【改善箇所説明図①】

基準不適合状態にあると認める構造、装置又は性能の状況及び原因

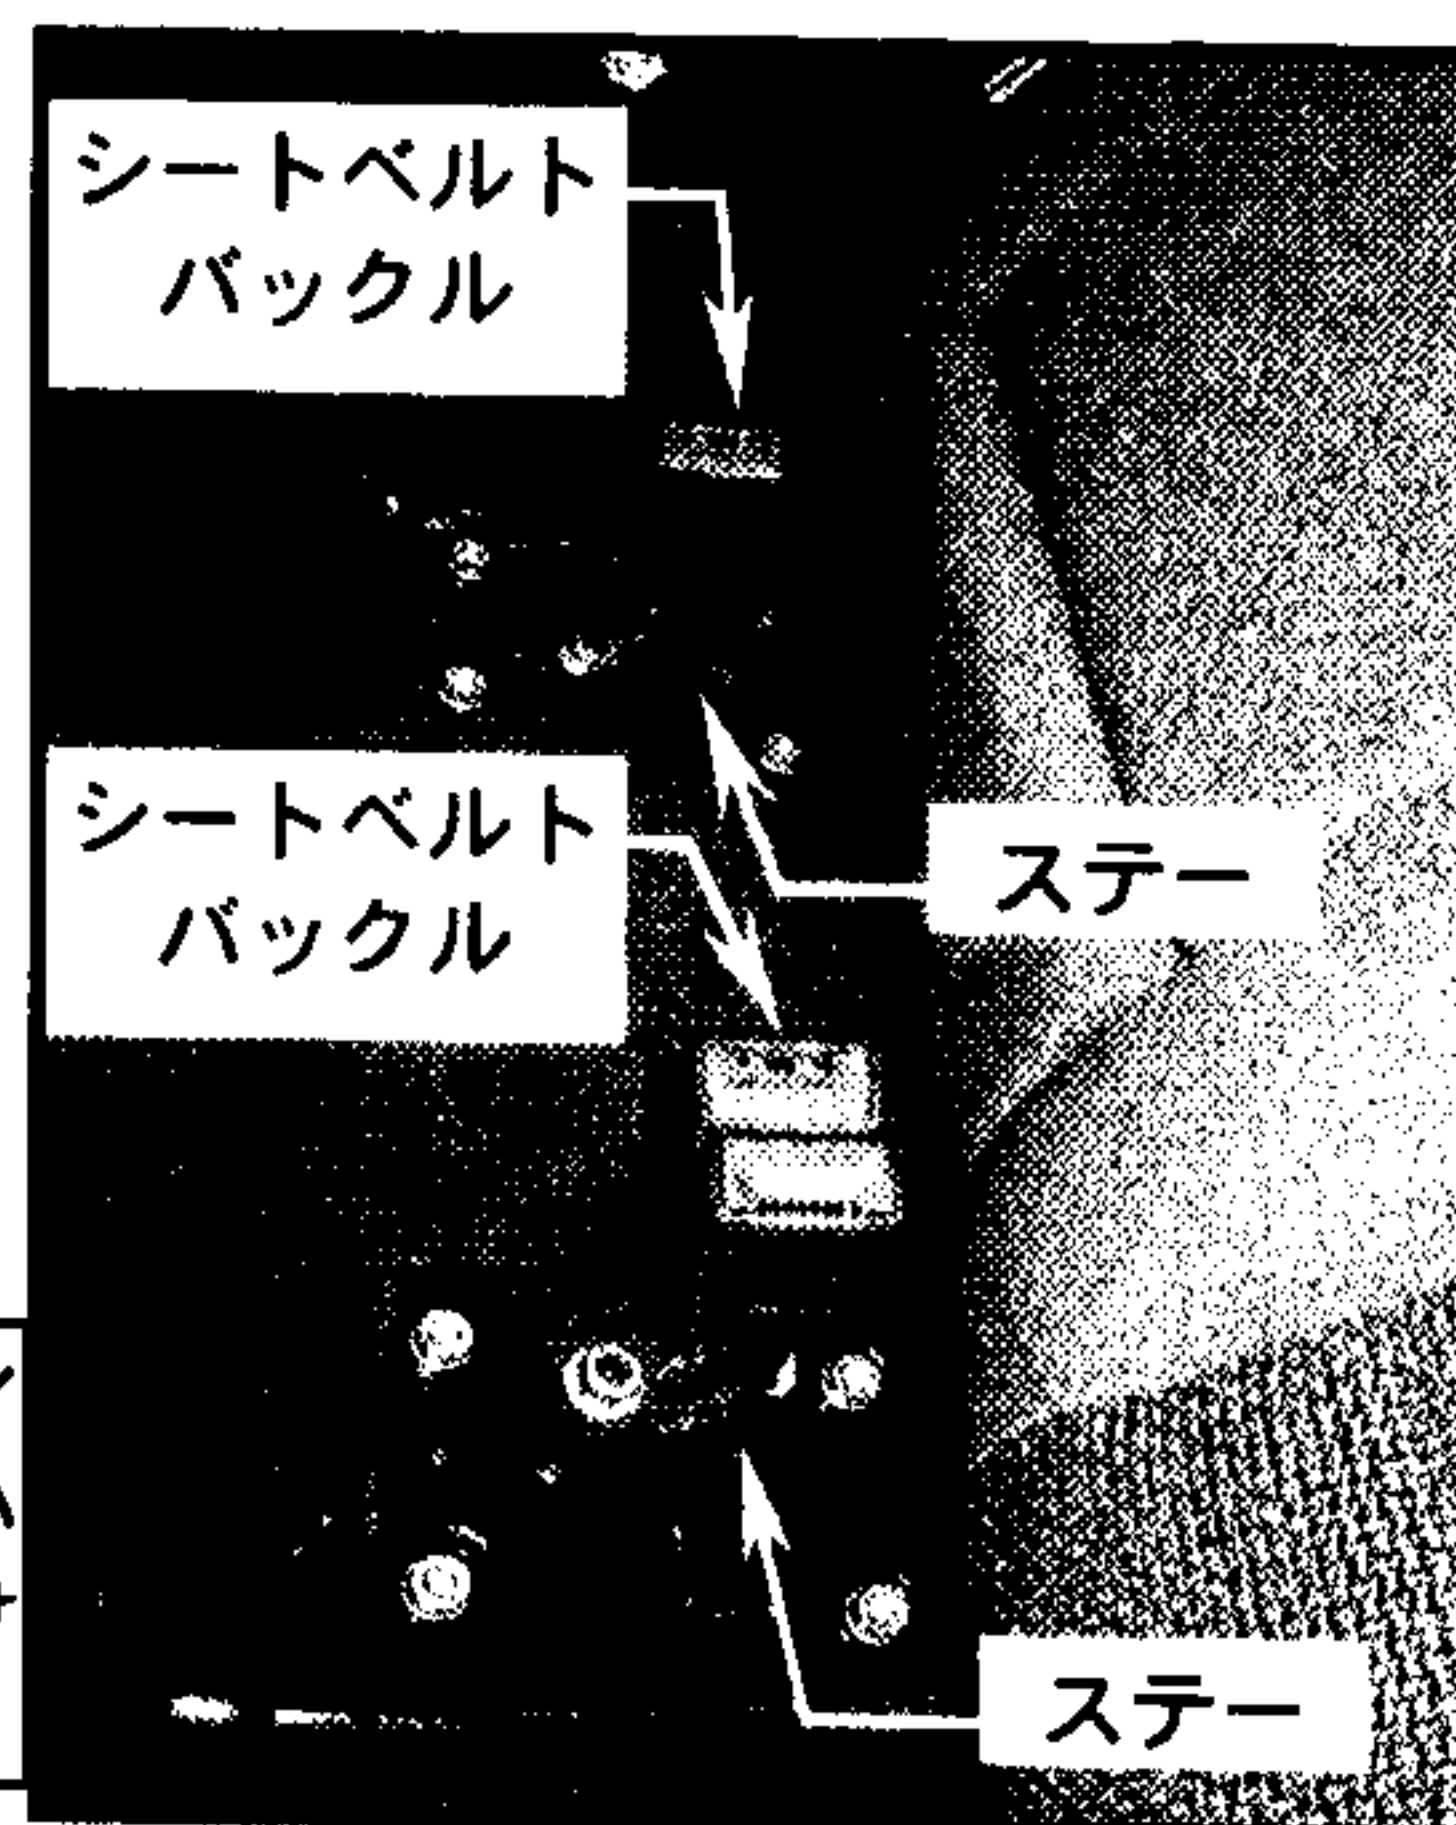
上図黄色矢印の箇所のリベットをポンチ等にて車両進行方向左側から軽くハンマリングし、反対側へリベットが抜けてくるものは不良。その他はOK品

後部座席のシートベルトバックルをステーに取り付けているリベットのかしめが不十分のため、リベットが抜け出してシートベルトバックルが外れ、乗員を拘束できなくなるおそれがある。

全車両、リベットのかしめを点検し、かしめが不十分なものはシートベルトバックル一式を良品と交換する。
